# 工程变更通知书 (ECN)

变更申请时间	2021. 4. 27	车型代号	M3000S	变更申请输入文件	ECR
客户名称	陕汽	提出人	<input type="checkbox"/> 客户 <input checked="" type="checkbox"/> 公司 <input type="checkbox"/> 供应商	ECR编号	ECR0006367
总成名称	——	总成件号	——		
零/部件名称	前部罩壳	零/部件件号:	H5-6806003		
项目阶段	<input type="checkbox"/> PCT阶段 <input type="checkbox"/> ED阶段 <input type="checkbox"/> ET阶段 <input type="checkbox"/> PT阶段 <input checked="" type="checkbox"/> SOP阶段			变更零件类型	<input checked="" type="checkbox"/> 自制件 <input type="checkbox"/> 采购件 <input type="checkbox"/> 外协件
更改类型	<input checked="" type="checkbox"/> 设计 <input type="checkbox"/> 工艺 <input type="checkbox"/> 模具 <input type="checkbox"/> 夹具 <input type="checkbox"/> 检具 <input type="checkbox"/> 试验\检测方法 <input type="checkbox"/> 原材料 <input type="checkbox"/> 重要二次配套 <input type="checkbox"/> 其他:				
更改原因	<input checked="" type="checkbox"/> 改进措施 <input type="checkbox"/> 预防措施 <input type="checkbox"/> VA/VE <input type="checkbox"/> 客户要求 <input type="checkbox"/> 其它			是否需提交客户批准	<input type="checkbox"/> 是 <input checked="" type="checkbox"/> 否 <input type="checkbox"/> N/A

# 工程变更申请书 (ECR)

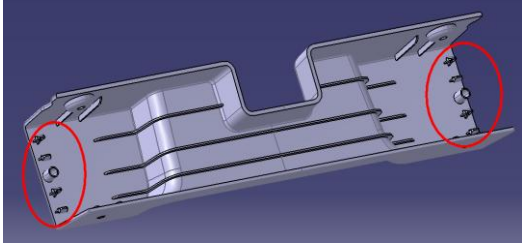
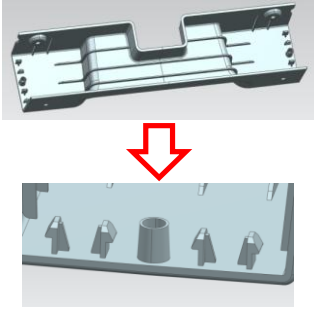
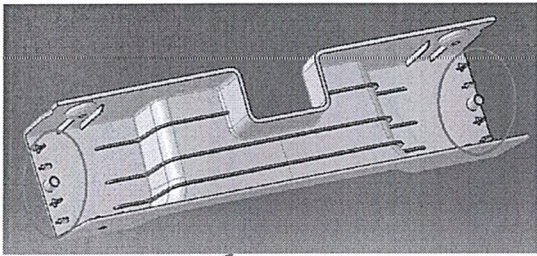
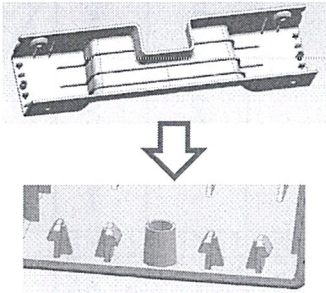
更改等级	<input type="checkbox"/> 级别1		<input type="checkbox"/> 级别2		<input checked="" type="checkbox"/> 级别3
	较大的更改: 该更改将影响产品的外形、安装或功能		重要的过程更改: 对客户而言该更改有明显的外观变化		1. 文件、试验、工作流程等附带的更改 2. 内部流程或工艺更改 该更改对客户、产品成本或库存无影响
变更申请内容	变更申请前: 前部罩壳装配后, 挂钩有断裂挂接不紧的风险。 			变更申请后: 前部罩壳挂钩部分筋位厚度由0.7mm调整到1.1mm, 同时挂钩后部支撑筋位加强。 	
	前部罩壳挂钩部分挂接强度不够, 实际产品筋厚0.7mm。			是否影响其它项目? (下列填写项目名称) <input checked="" type="checkbox"/> 是 <input type="checkbox"/> 否 X3000	
验证\试验方式	<input checked="" type="checkbox"/> 样件验证 <input type="checkbox"/> 小批试装 <input type="checkbox"/> 需路试 <input type="checkbox"/> 内部试验 <input type="checkbox"/> 委外试验 <input type="checkbox"/> 客户试验/验证/装车 <input type="checkbox"/> 其他 ( )				是否影响制造过程 <input type="checkbox"/> 是 <input checked="" type="checkbox"/> 否
是否影响物流		<input type="checkbox"/> 是 <input checked="" type="checkbox"/> 否		批准后进行更改所需时间	6个工作日
主送单位					
发放部门	<input type="checkbox"/> 制造厂 <input type="checkbox"/> 财务部 <input type="checkbox"/> 前期采购部 <input type="checkbox"/> 营销部 <input type="checkbox"/> 物流 <input type="checkbox"/> 质量 <input checked="" type="checkbox"/> 前期质量部 <input checked="" type="checkbox"/> 工艺 <input checked="" type="checkbox"/> 产品开发 <input checked="" type="checkbox"/> 供应 <input type="checkbox"/> 其它——

更改等级	<input type="checkbox"/> 级别1		<input type="checkbox"/> 级别2		<input checked="" type="checkbox"/> 级别3			
	较大的更改: 该更改将影响产品的外形、安装或功能		重要的过程更改: 对客户而言该更改有明显的外观变化		<input type="checkbox"/> 级别4 1. 文件、试验、工作流程等附带的更改 2. 内部流程或工艺更改 该更改对客户、产品成本或库存无影响			
变更申请内容	变更申请前: 前部罩壳装配后, 挂钩有断裂挂接不紧的风险。			变更申请后: 前部罩壳挂钩部分筋位厚度由0.7mm调整到1.1mm, 同时挂钩后部支撑筋位加强。
